改善箇所説明図

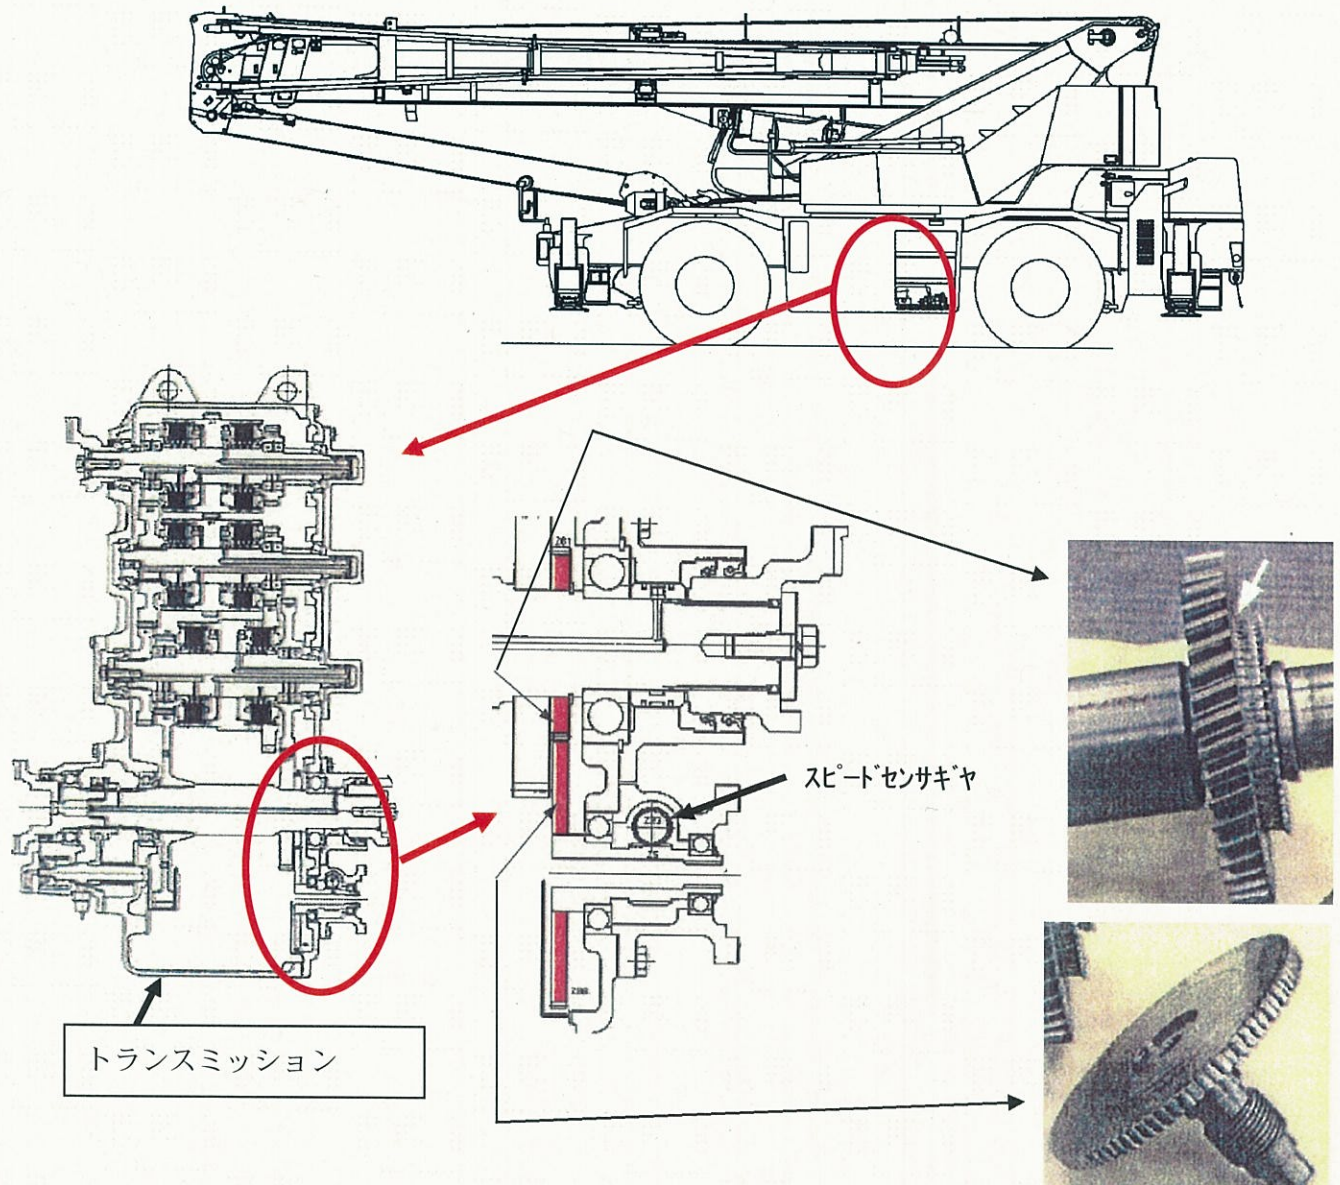
基準不適合発生箇所

ミッションの内部にある、スピードセンサ駆動ギヤにおいて、表面硬度の異なったギヤを誤って組合せたものがある。そのため、そのまま使用を続けると、歯面が異常摩耗し、スピードセンサが駆動されず、速度計が作動しなくなるおそれがある。また、車両速度の検出ができなくなるため、シフト位置がDレンジでの自動変速ができなくなるおそれがある。

改善措置の内容

全車両、ミッションを良品と交換する。
